DATE PRÉVUE MODIFICATION DE LA PRODUCTION

DEUXIÈME TRIMESTRE 2022

**DÉTAILS :** Améliorations techniques de l'ensemble préassemblé GROUPE ENTREE EAU.

**DEMANDÉ PAR :** Blupura (PMT 004/2022).

**NOUVEAU GROUPE ENTREE EAU  
POUR FONTEMAGNA 150**

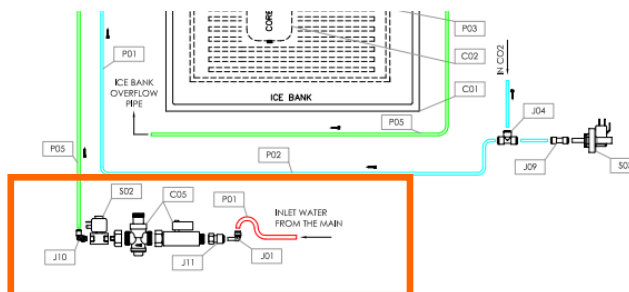
**MODIFICATION PROPOSÉE :** Utilisation d'un GROUPE ENTREE EAU modulaire avec détendeur de pression d'eau pré réglé à 3 bars et électrovanne conforme à un plus grand nombre de certifications internationales pour l'usage alimentaire.

GROUPE ENTREE EAU complet pour le modèle Fontemagna 150 Floorstanding et Blu2Go ;

GROUPE ENTREE EAU sans détendeur de pression d'eau pour Fontemagna Compact 150 ;

Ancien code 800032 → Nouveau code KIT PRÉASSEMBLÉ **750321** pour les modèles Fontemagna 150 Floorstanding

NOUVEAU SCHÉMA HYDRAULIQUE

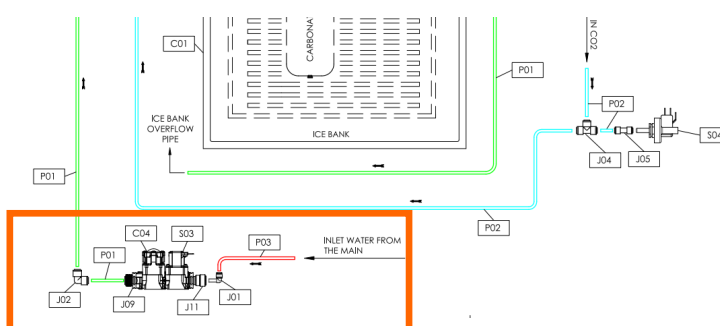
Le nouveau GROUPE ENTREE EAU est interchangeable avec l'ancien.

Ancien code 800042 → Nouveau code KIT PRÉASSEMBLÉ **750322** pour les modèles Fontemagna Compact 150

### NOUVEAU GROUPE ENTREE EAU POUR BLU2GO

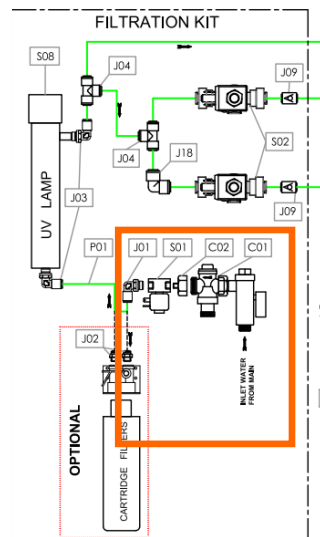
**MODIFICATION PROPOSÉE** : Utilisation d'un GROUPE ENTREE EAU modulaire avec détendeur de pression d'eau pré réglé à 3 bars et électrovanne conforme à un plus grand nombre de certifications internationales pour l'usage alimentaire.

GROUPE ENTREE EAU complet pour le modèle Fontemagna 150 Floorstanding et Blu2Go ;

Aucune modification des dessins techniques. La liste des pièces détachées doit être mise à jour comme suit :  
Ancien code 800456 → Nouveau code KIT PRÉASSEMBLÉ **750323** pour les modèles BLU2GO

### NOUVEAU SCHÉMA HYDRAULIQUE

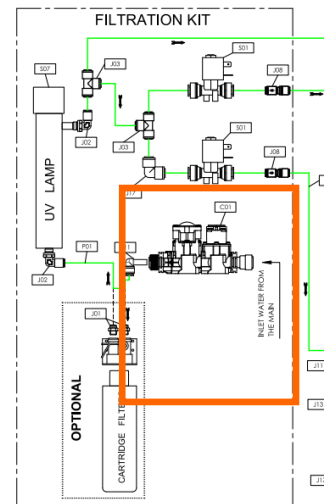
Le nouveau GROUPE ENTREE EAU est interchangeable avec l'ancien.
